Znak spr.: RG.GR.271.25.2021

dot. postępowania pn. „Przebudowa drogi gminnej nr 000259F w m. Osiecko”

Działając w trybie art. 284 ust. 2 ustawy z dnia 11 września 2019 r. Prawo zamówień publicznych (Dz. U. z 2021 r. poz. 1124) – Gmina Bledzew przekazuje pytania i odpowiedzi dot. przedmiotowego zamówienia.

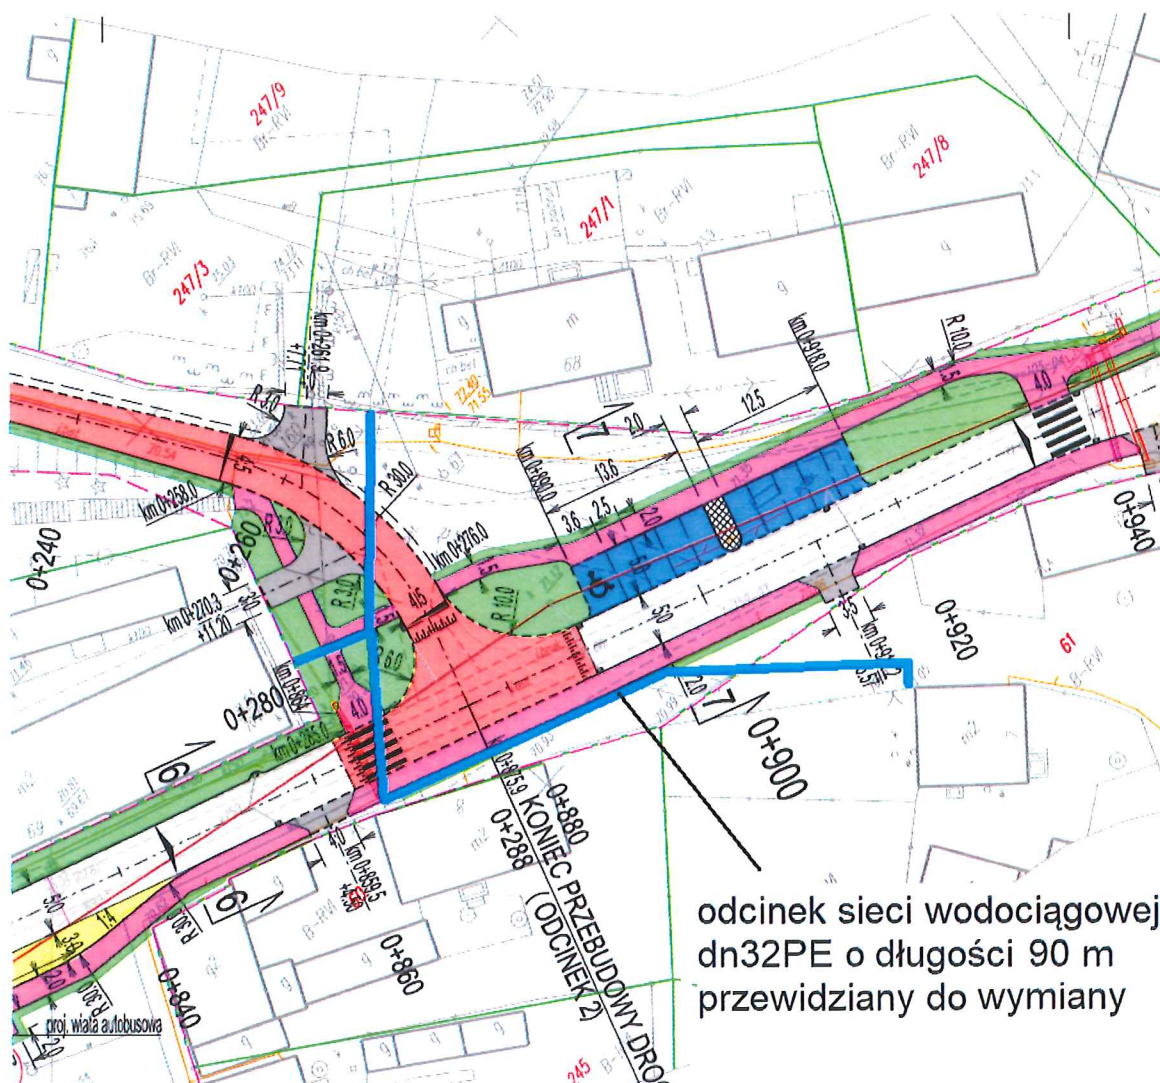
4. Prosimy o udostępnienie dokumentacji dla sieci wodociągowej dn32, którą należy w ramach zadania wybudować.

Odp.: Przewidziany do wymiany odcinek sieci wodociągowej dn32 PE o dł. ok. 90mb przedstawia poniższy rysunek.
